PARC ÉOLIEN DE SAINT-VALENTIN
Étude d'impact sur l'environnement
Volume 5 • Réponses aux questions et
commentaires sur le Volume 4

VOLUME 5

Réponses aux questions et commentaires sur le Volume 4

Dossier n° 3211-12-157

Figure RQC35- 1: Caractéristiques géologiques et domaine du projet éolien.

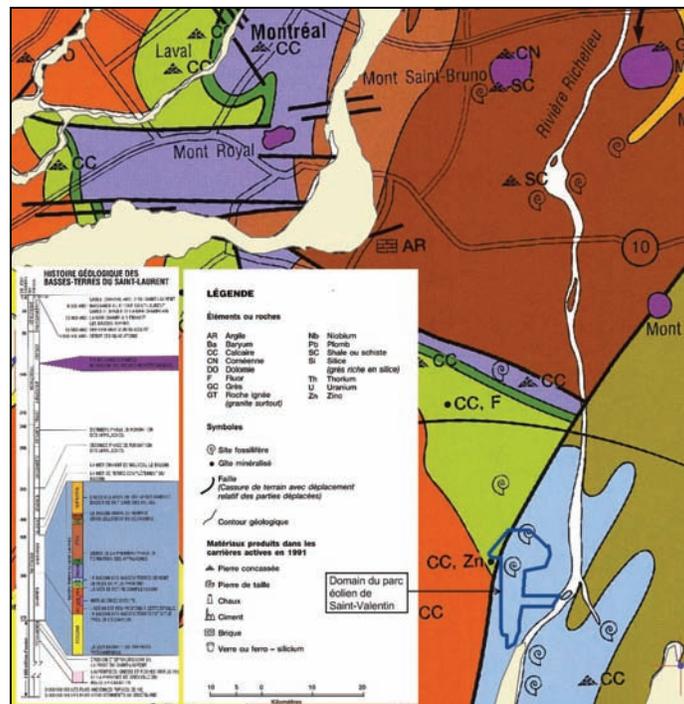
QC 35 Le MRNF souhaite que vous citiez la source Globensky et Martineau, 1991 à la suite de la phrase « De plus, un gîte minéralisé en zinc est répertorié à proximité du domaine du projet » ainsi qu'au bas de la figure RQC35-1. Dans la liste des références à la fin du volume 4, il vous demande de remplacer la référence Globensky et Martineau, 1987 par Globensky et Martineau, 1991 – Aperçu géologique des Basses-Terres du Saint-Laurent. Ministère de l'énergie et des ressources, GT-88-03.

RQC-35 La phrase indiquée devrait effectivement se lire :

De plus, la figure devrait être référencée telle qu'indiquée ci-dessous :

Source : Globensky et Martineau, 1991.

Figure RQC39- 1: Caractéristiques géologiques et domaine du projet éolien.

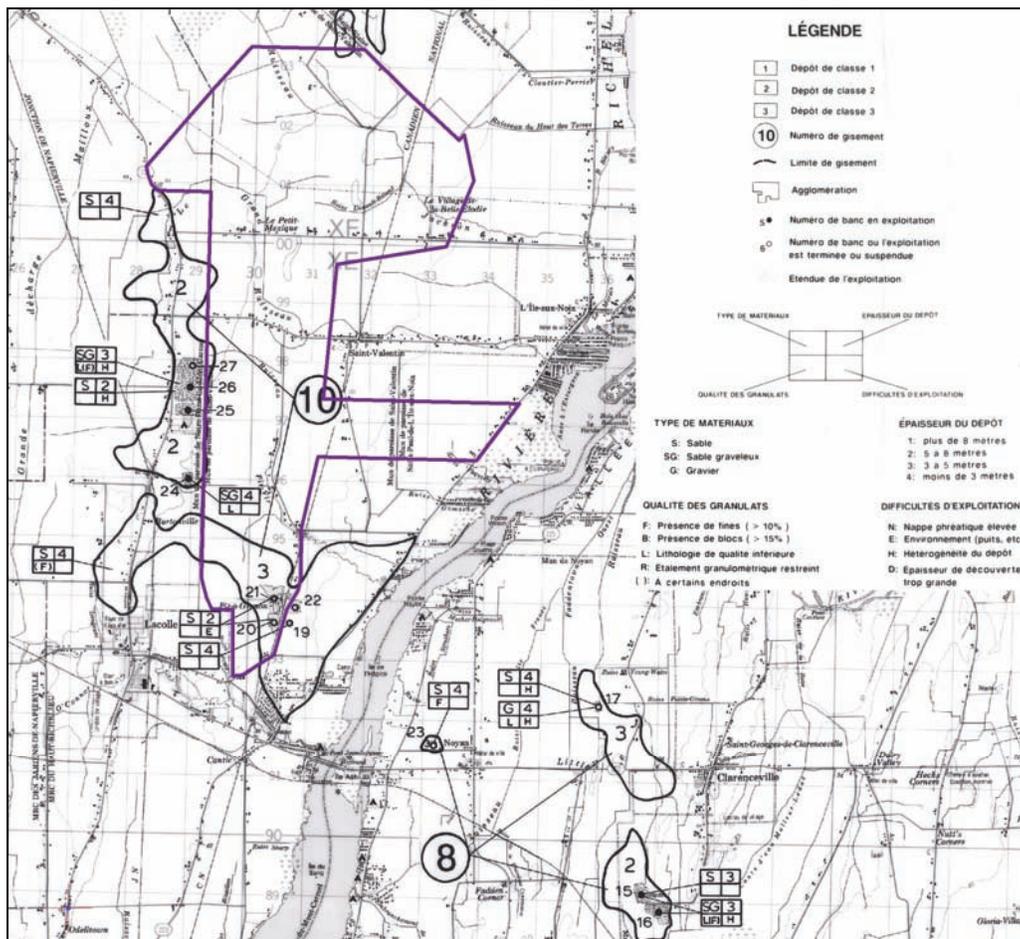
QC 39 Selon le MRNF, dans la phrase « L'auteur indique la présence de roches sédimentaires (...) », il faut remplacer roches sédimentaires par sédiments. Il faudrait aussi indiquer la source de la figure RQC39-1 (Brazeau, 1997) et ajouter la référence au rapport de Lasalle, 1985 dans la liste des références à la fin du volume 4 de l'étude d'impact.

RQC-39 La phrase indiquée devrait effectivement se lire :

De plus, la figure devrait être référencée telle que indiquée ci-dessous :

Source : Brazeau, 1997.

Figure RQC69- 1: Caractéristiques géologiques et domaine du projet éolien.

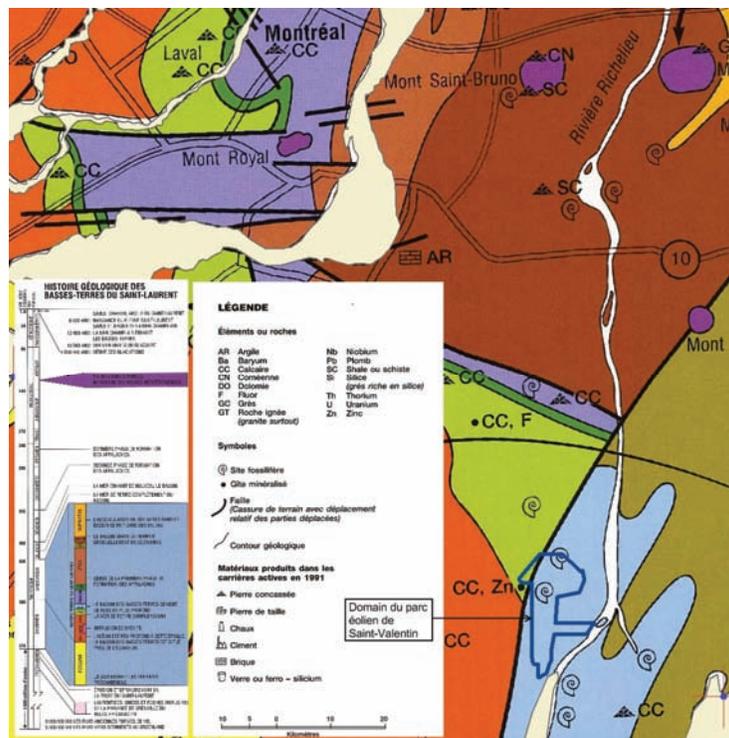
QC 69 Selon le MRNF, il faut remplacer la référence Globensky, 1987 par Globensky et Martineau, 1991 dans le texte et dans la source de la figure RQC69-1. Dans la liste des références du volume 4, il faut supprimer la référence au rapport MM 85-02 puisqu'elle n'est maintenant plus citée dans le texte du volume 4.

RQC-69 La phrase devrait se lire :

De plus, la figure devrait être référencée telle qu'indiquée ci-dessous :

Source : Globensky et Martineau, 1991.

Figure RQC71- 1 : Ressources en granulats dans le domaine du projet éolien.

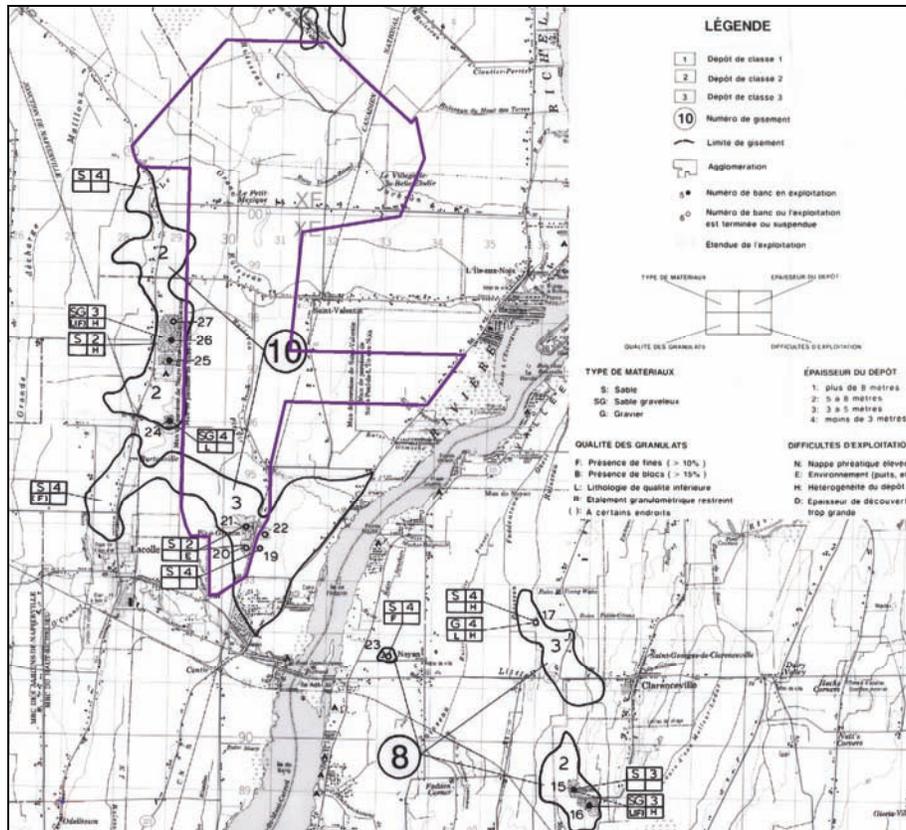
QC 71 Selon le MRNF, il faut corriger la source de la figure RQC71-1. Il s'agit de Brazeau, 1997 et non de Globensky, 1987.

RQC-71 La figure devrait être référencée telle qu'indiquée ci-dessous :

Source : Globensky et Martineau, 1991.
